Situace stavby - část 1_výřez - Změna PD

Zodp. projektant:	Petr Vlášek	Navrhl:	Ing. Michal Těšínský
Kontroloval:	Ing. Ondřej Peckert	Vypracoval:	Ing. Michal Těšínský
Místo:	k.ú. Plačovice	Obec:	Obec Dešná
Investor:	Česká republika - SPÚ, Pobočka J. Hradec, Pravdova 837/II, 377 01 Jindřichův Hradec		
Stavba:	Cesty HPC 1 a HPC 2 v k.ú. Plačovice		
Oddíl:	D. Dokumentace objektů a technických a technologických zařízení D.2 Hlavní polní cesta HPC2		
Obsah výkresu:	Situace stavby - část 1_výřez - Změna PD

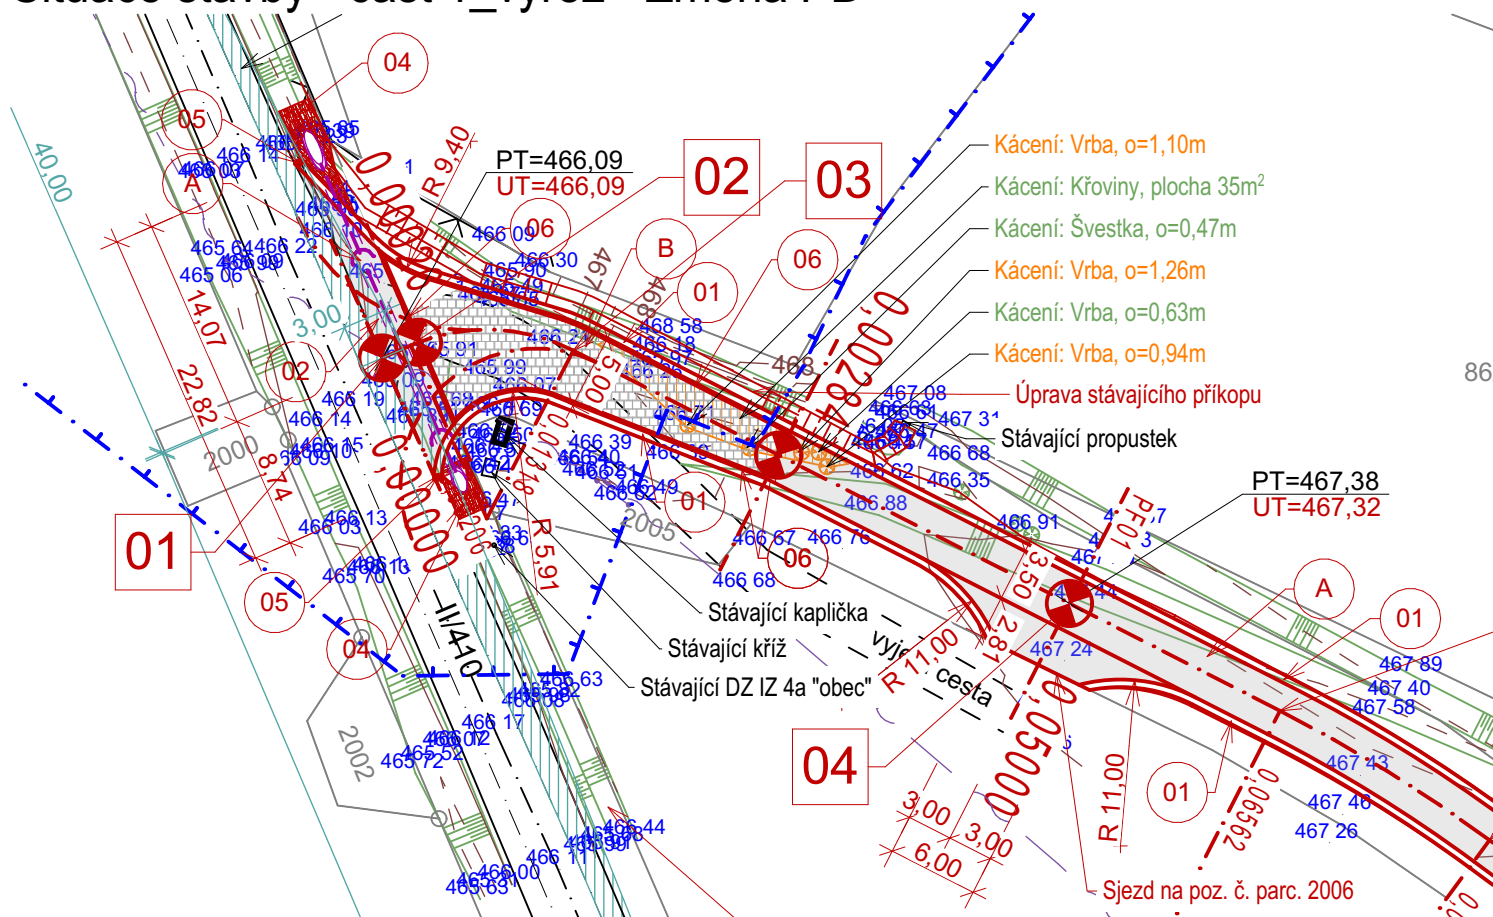
Změna PD obsahuje změnu povrchu komunikace ve staničení 0,00026-0,00284 v konstrukční skladbě dle výkresu č. 07.a s ohraničením řešeného úseku kamennými krajníky

Skladba komunikace "B" asfaltobeton - viz výkres vzorového příčného řezu

Kamenné krajníky lámené 130x200x500mm do betonového lože
